東海第二発電所
設計及び工事計画変更認可申請
概要説明資料

2023年5月11日
日本原子力発電株式会社

1. 1. 変更内容

図1 RCW熱交換器の伝熱面積（公称値）の設定方法

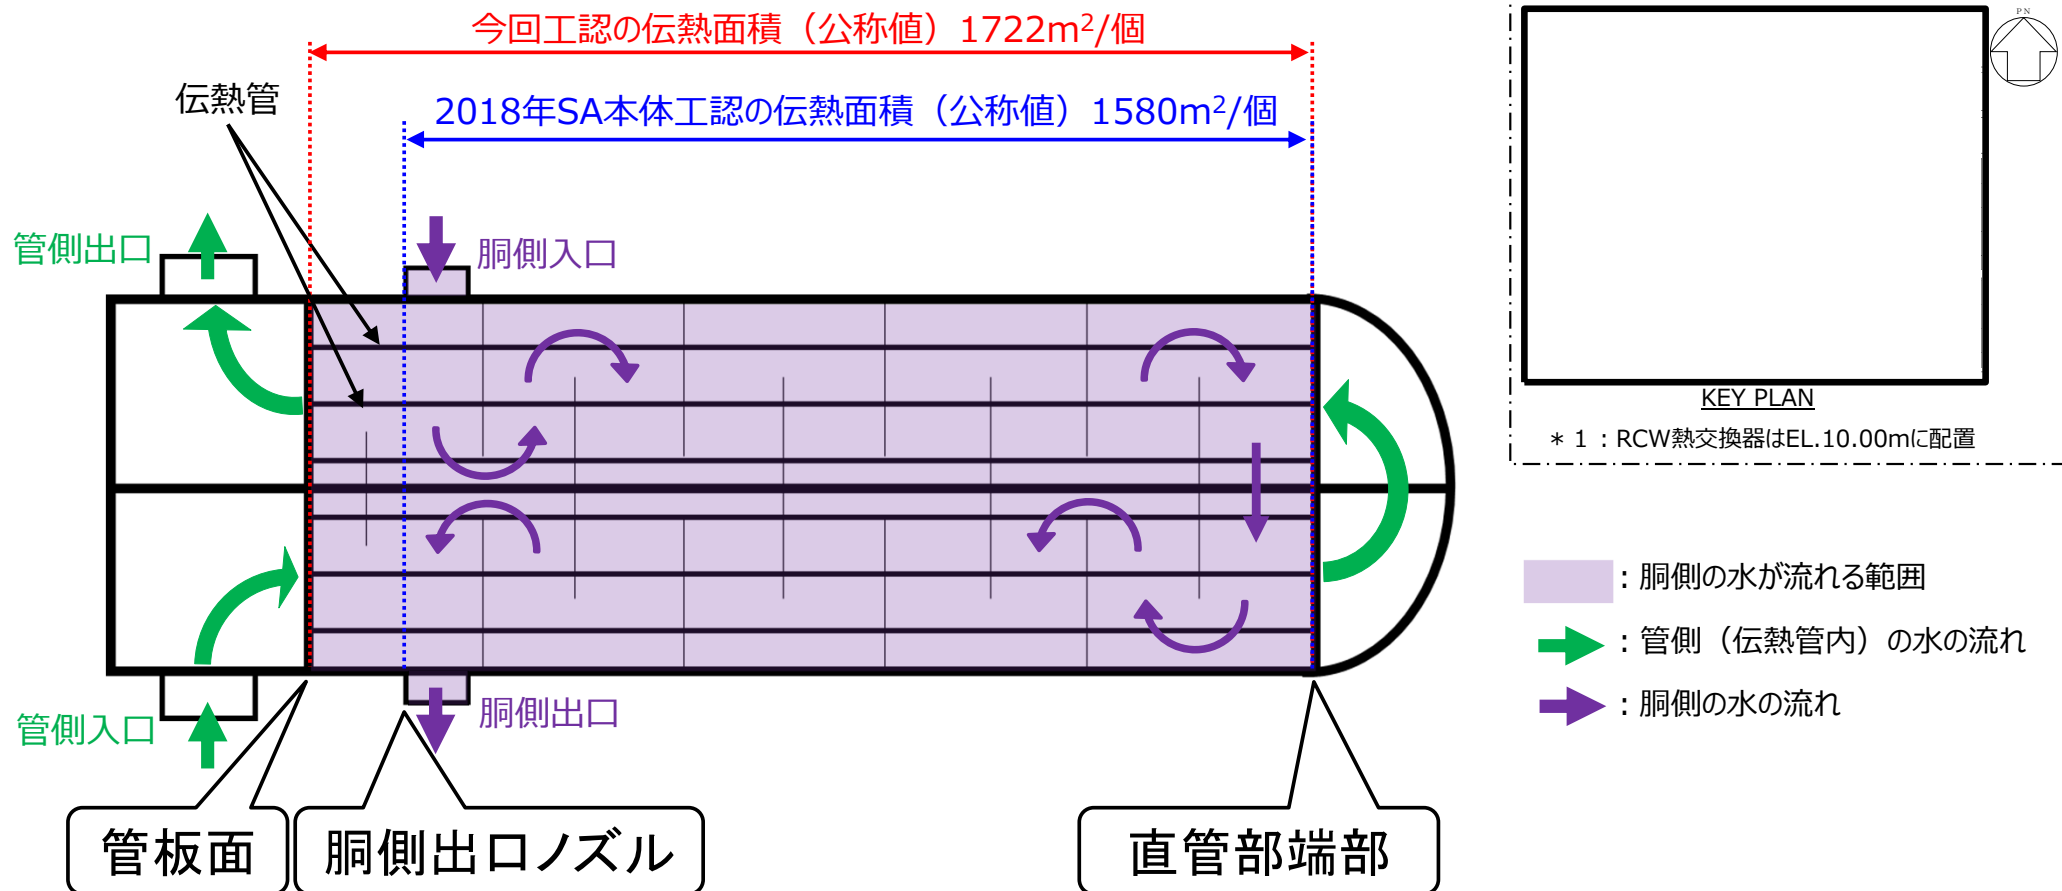
- ◆ 2018年SA本体内工認では、建設時工認を踏襲して、保守的に胴側出口ノズルの位置から直管部端部までの伝熱管表面積を伝熱面積（公称値）としていた。
- ◆ 今回工認では、他プラント及び2018年SA本体内工認時の残留熱除去系熱交換器の伝熱面積（公称値）の算出方法に合わせて、伝熱管接液部の全表面積を伝熱面積（公称値）とする。熱交換器の胴側管板面と出口ノズル間においても流れが生じており伝熱性能は同等であることから、伝熱面積として期待できる。

図2 CUW非再生熱交換器の伝熱面積（公称値）の設定方法

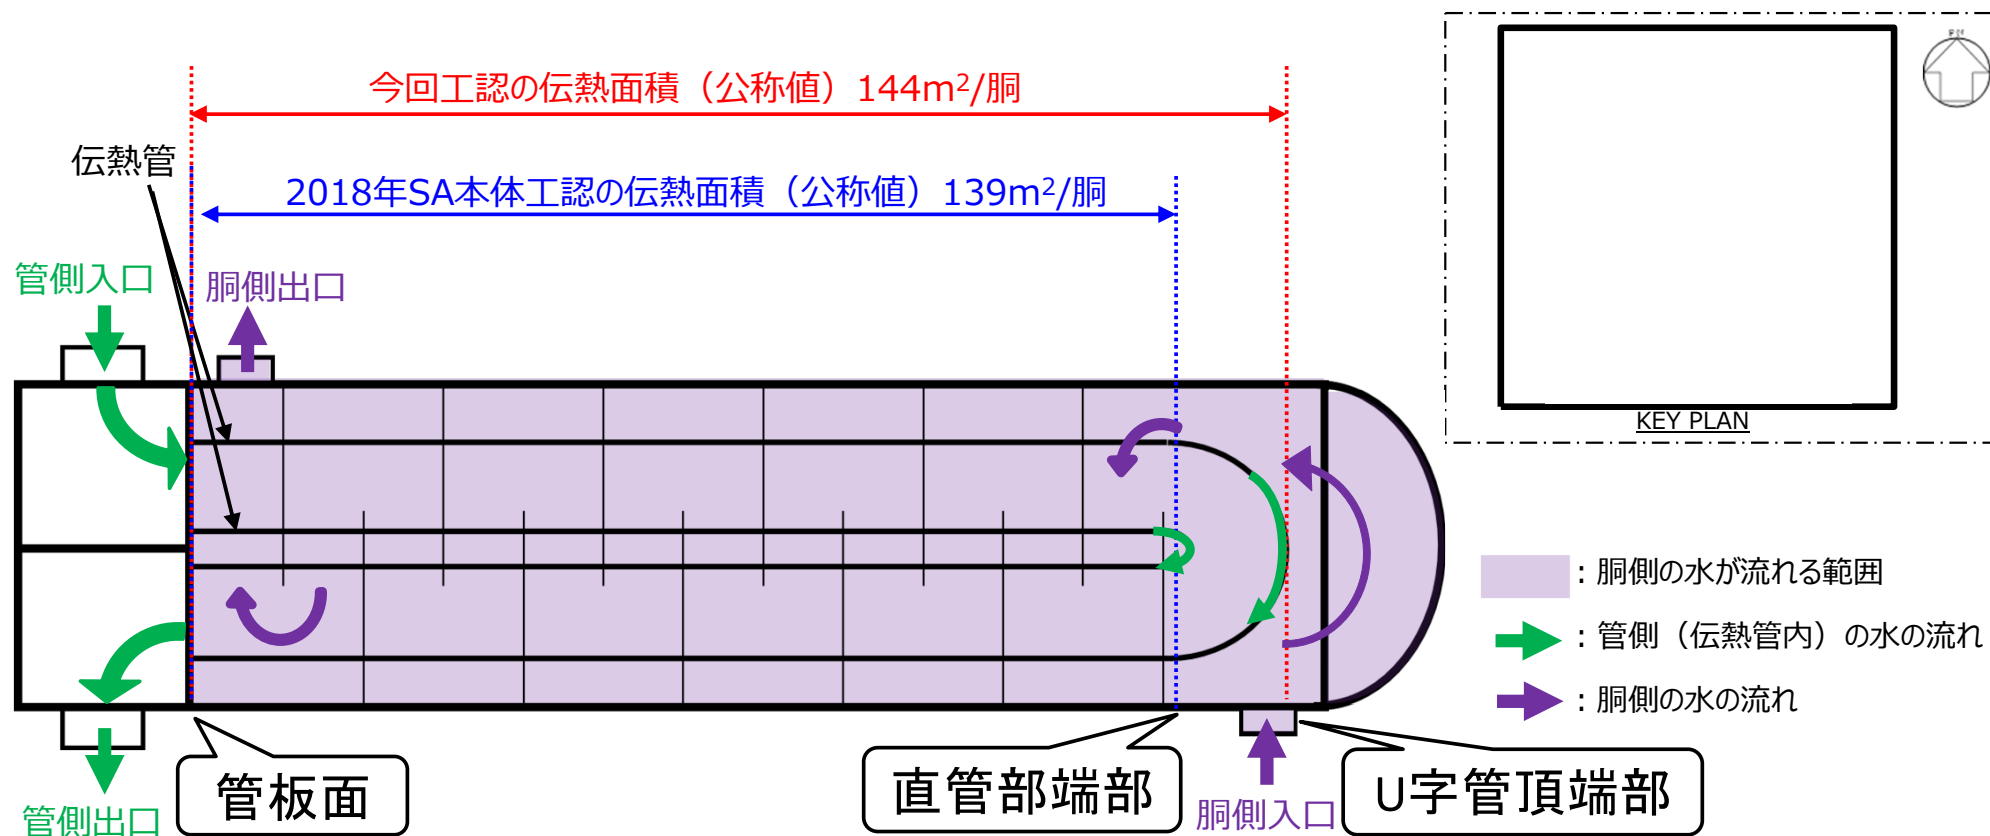
- ◆ 2018年SA本体内工認では、建設時工認を踏襲して、保守的に**管板面の位置から直管部端部（U字管除く。）**までの**伝熱管表面積**を伝熱面積（公称値）としていた。
- ◆ 今回工認では、他プラント及び2018年SA本体内工認時の残留熱除去系熱交換器の伝熱面積（公称値）の算出方法に合わせて、**伝熱管接液部の全表面積**を伝熱面積（公称値）とする。U字管部においても流れが生じており直管部とU字管部の伝熱性能は同等であることから、伝熱面積として期待できる。

図6 ケーブル処理室用配管系統の変更前後

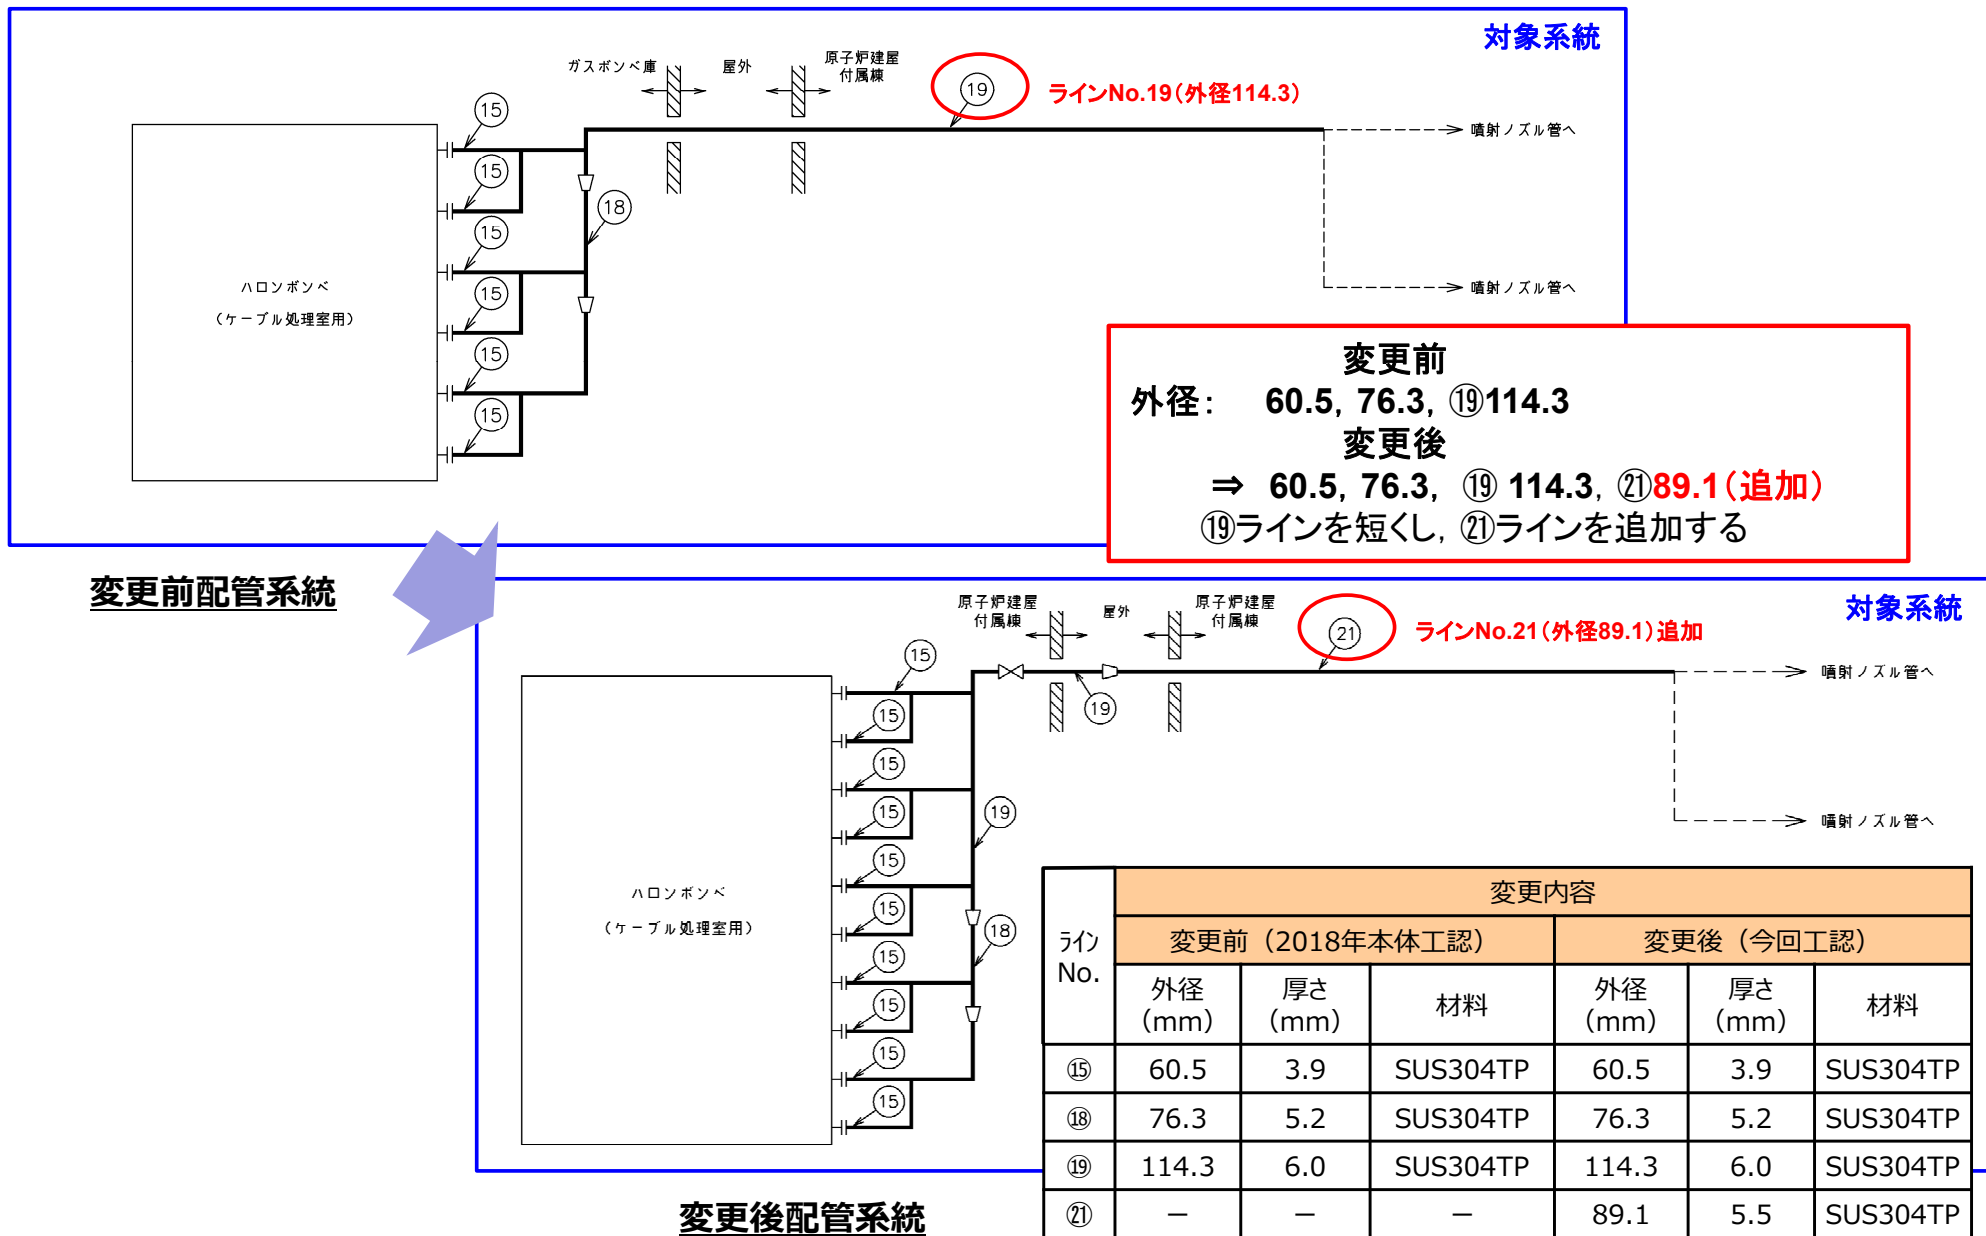
ポンベ種別	対象	変更内容						変更理由	
		項目	変更前（2018年本体内工認）			変更後（今回工認）			
ハロン	緊急用電気室（緊急用MCC他）用	名称	ハロンボンベ（緊急用電気室（緊急用MCC他）用）～緊急用電気室（緊急用MCC他）			ハロンボンベ（緊急用電気室 1F 用）～緊急用電気室 1F			<ul style="list-style-type: none"> ◆ハロンボンベ（容器）名称変更に伴い，主配管の名称を変更する。 ◆なお，ハロンボンベ（容器）の設置場所（設置床）変更によっても，2018年本体内工認の設備仕様で消火能力は満足しているため，配管仕様（外径，厚さ，材料）に変更はない。 【別紙 第2表，図2参照】
	緊急用電気室（緊急用蓄電池）用	名称	ハロンボンベ（緊急用電気室（緊急用蓄電池）用）～緊急用電気室（緊急用蓄電池）			ハロンボンベ（緊急用電気室 2F 用）～緊急用電気室 2F			
	緊急用電気室（緊急用125V MCC）用	名称	ハロンボンベ（緊急用電気室（緊急用125V MCC）用）～緊急用電気室（緊急用125V MCC）			ハロンボンベ（緊急用電気室 3F 用）～緊急用電気室 3F			
	ケーブル処理室用	配管仕様	外径 (mm)	厚さ (mm)	材料	外径 (mm)	厚さ (mm)	材料	<ul style="list-style-type: none"> ◆ハロンボンベ（容器）の設置場所（設置床）変更による配管経路の延長（配管体積増加）に伴い，消火能力を満足させるため，配管仕様（外径，厚さ，材料）を変更する。【図6参照】，【別紙 第2表，図1参照】

図7 高圧炉心スプレイ系ディーゼル発電機室用配管系統の変更前後

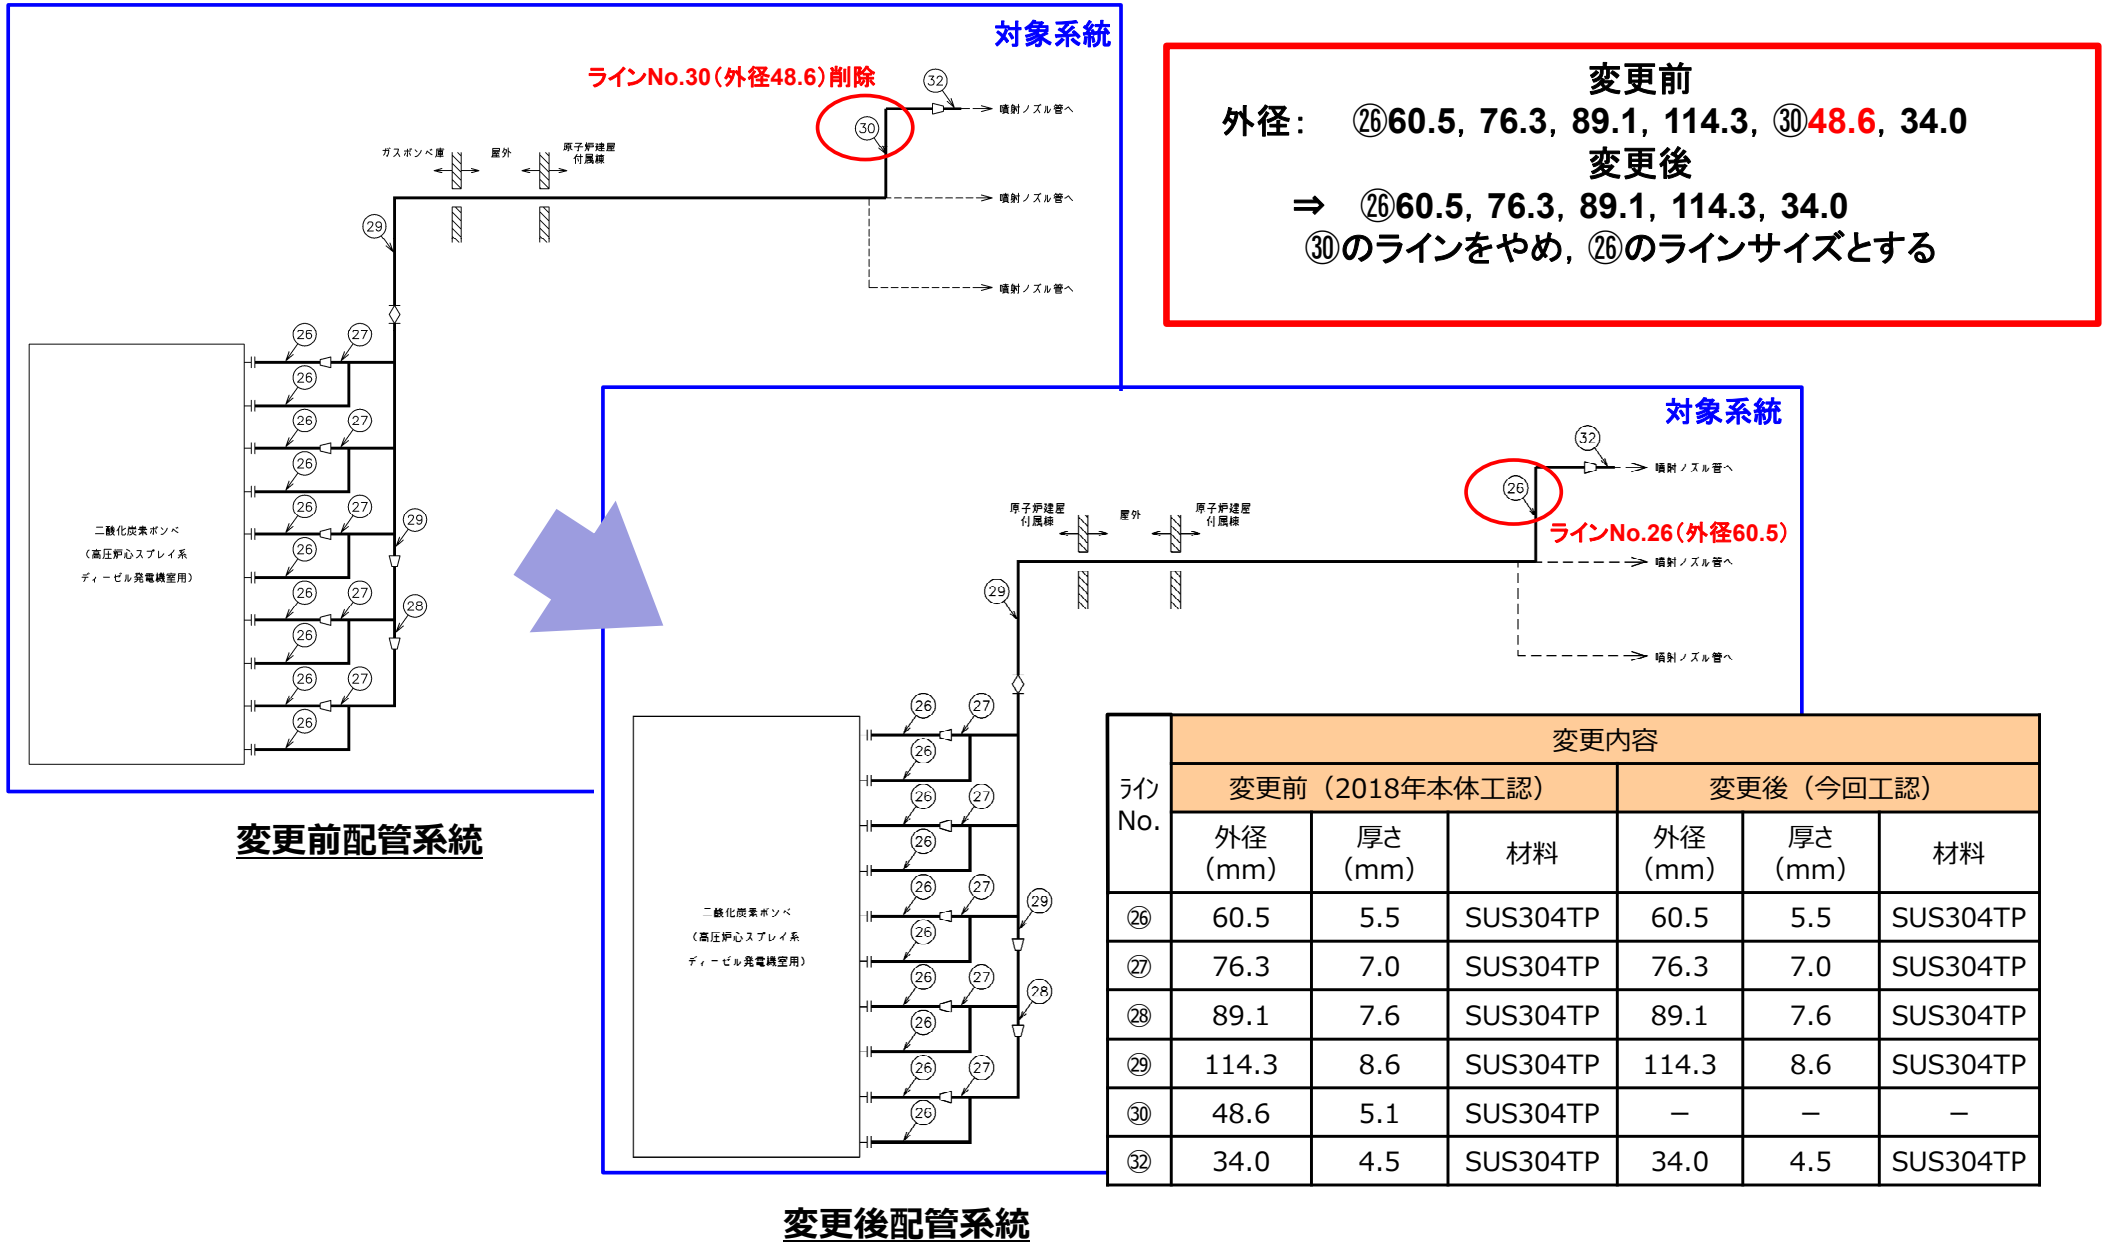
60.5	3.9*1	SUS304TP	60.5	3.9*1	SUS304TP	
76.3			5.2*1	SUS304TP	76.3	5.2*1	SUS304TP		
—			—	—	89.1	5.5*1	SUS304TP		
			114.3	6.0*1	SUS304TP	114.3	6.0*1	SUS304TP	
二酸化炭素	高圧炉心スプレイ系ディーゼル発電機室用	配管仕様	外径 (mm)	厚さ (mm)	材料	外径 (mm)	厚さ (mm)	材料	<ul style="list-style-type: none"> ◆二酸化炭素ボンベ（容器）の設置場所（設置床）変更による配管経路の延長（配管体積増加）に伴い，消火能力を満足させるため，配管仕様（外径，厚さ，材料）を変更する。【図7参照】，【別紙 第2表，図1参照】

60.5	5.5*1	SUS304TP	60.5	5.5*1	SUS304TP	
			76.3	7.0*1	SUS304TP	76.3	7.0*1	SUS304TP	
			89.1	7.6*1	SUS304TP	89.1	7.6*1	SUS304TP	
			114.3	8.6*1	SUS304TP	114.3	8.6*1	SUS304TP

48.6	5.1*1	SUS304TP	—	—	—	
			34.0	4.5*1	SUS304TP	34.0	4.5*1	SUS304TP
